福岡県建築都市部営繕設備課長

新福岡県立美術館新築工事設計図書に関する質疑回答書

新福岡県立美術館新築工事

A-011-2

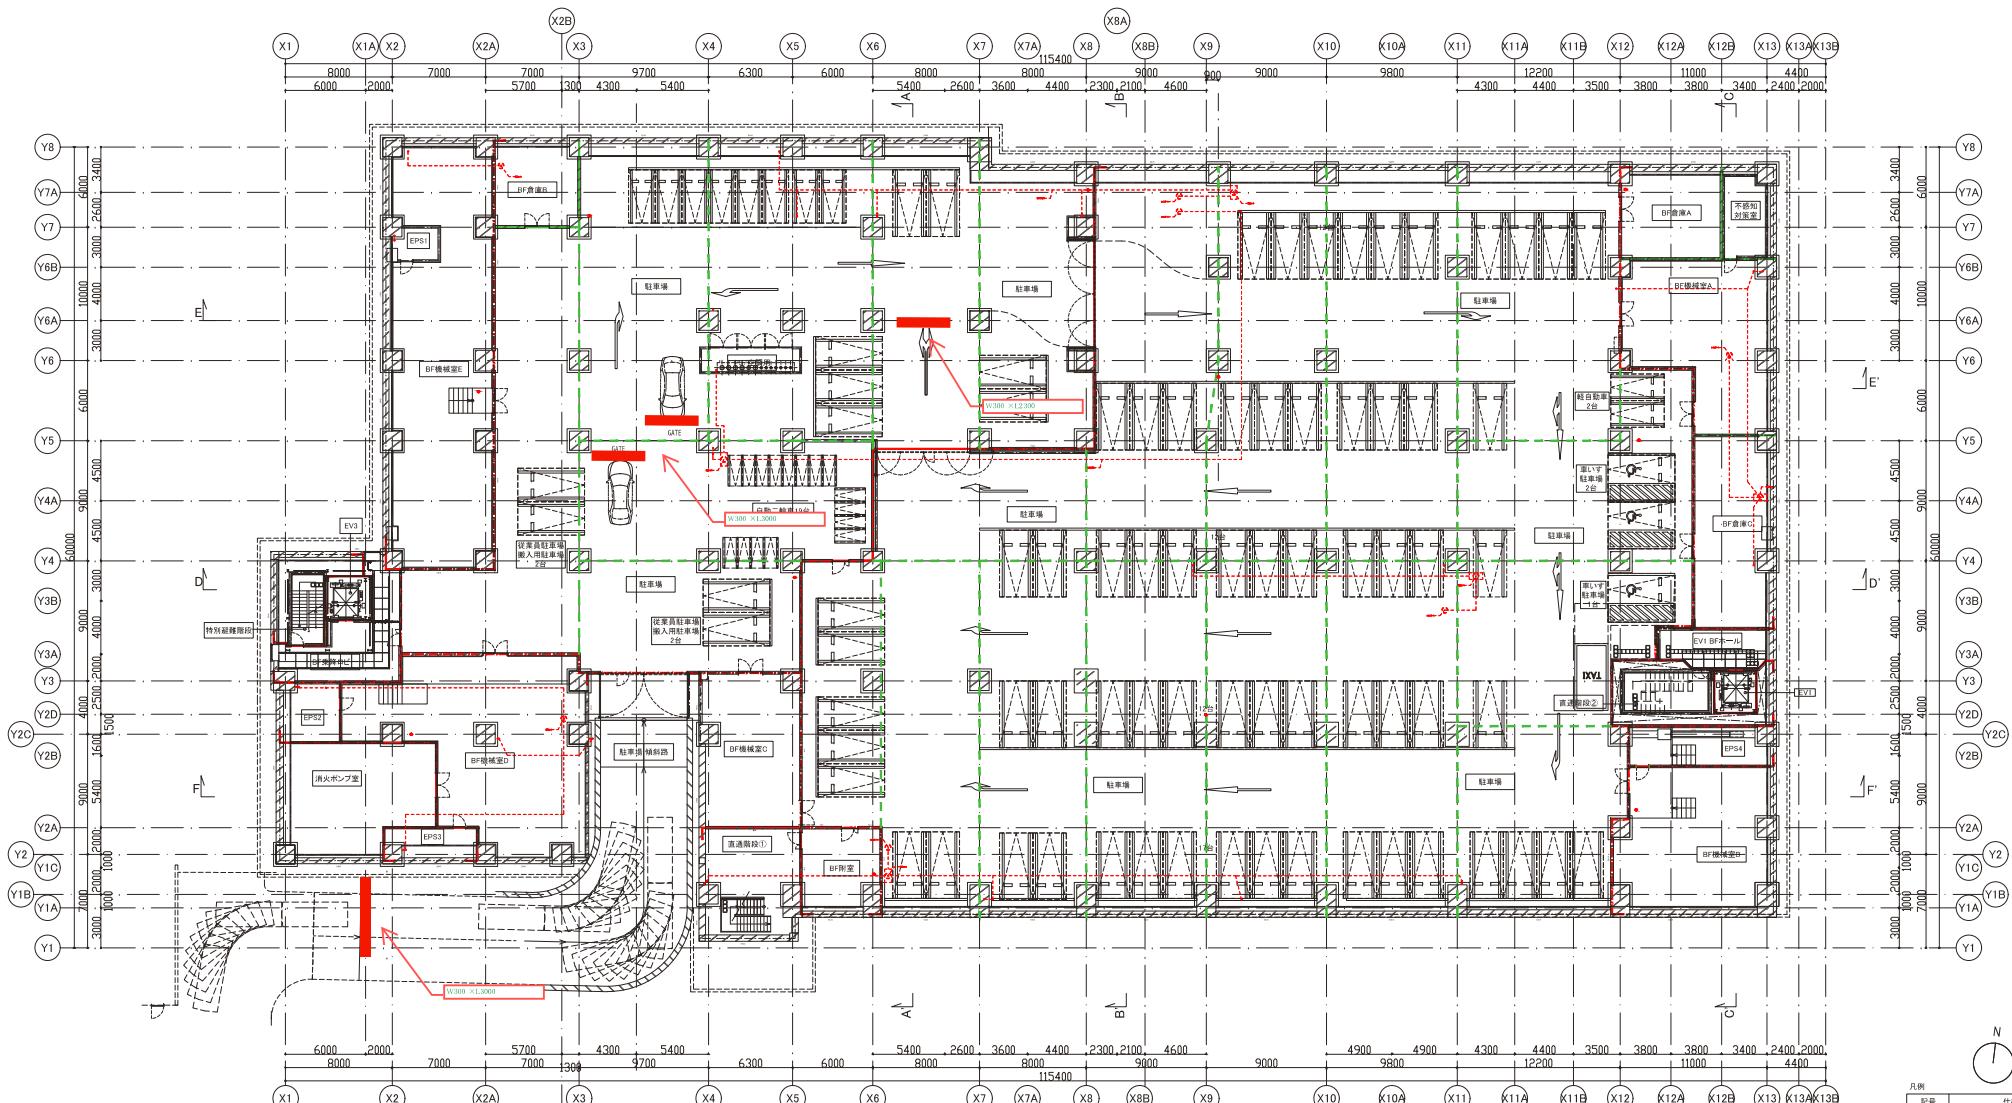
NO	図面番号	質 疑	回 答
7	L-08・11(5)	路面標示において、詳細図(5)白線引きに中央線・矢印表示・停止線が図示されておりますが、施設計画平面図に中央線・矢印表示・停止線が見当たりません。 中央線・矢印表示・停止線は不要と考えて宜しいでしょうか。	別紙A-011-2(白線引き箇所追記)を参照ください。
8		自然石舗装-2において、詳細図(1)では□595と記載されておりますが、施設平面詳細図では595×995とあり相違します。 詳細図(1)を優先とし、□595と考えて宜しいでしょうか。	□595で宜しいです。
9	L-08・11(1)	飛び石において、詳細図(1)に植栽地・舗装象嵌部がそれぞれ図示されておりますが、施設計画平面図では範囲別の植栽地・舗装象嵌部の判別が困難です。 それぞれの数量または配置図を御指示下さい。	植栽地:95石、象嵌部25石 配置図を添付します。
10	L-11(1)	飛び石において、植栽地の寸法が断面図:φ300~600と詳細:φ300~1200とあり相違します。 断面図を優先とし、飛び石寸法は全てφ300~600と考えて宜しいでしょうか。	φ300~1200を正とします。
11	L-11(2)	スローフ階段において、段鼻の仕様が見当たりません。 指定のノンスリップ等ありましたら御指示下さい。	10×10面取りとします。
12	L-11(3)	自然石野面積み-1において、裏込材の仕様が見当たりません。 RC-40と考えて宜しいでしょうか。	宜しいです。
13	L-11(3)	自然石野面積み-2において、鉄筋の記載が見当たりません。 図示通り無筋と考えて宜しいでしょうか。	宜しいです。コンクリート擁壁は既存利用です。
14	L-11(3)	自然石野面積み-3において、鉄筋の記載が見当たりません。 D13 @200 程度を見込むと考えて宜しいでしょうか。	無筋です。

駐車区画には下記の白線・白線表示を見込む事。

- ①一般駐車区画番号
- ②従業員・搬入駐車・二輪・軽自動車・車いす・タクシー停車区画には、区画番号に加え区画名称の白線表示
- ③出入口、ゲートには、停止線・IN/OUT進入・停止の白線表示
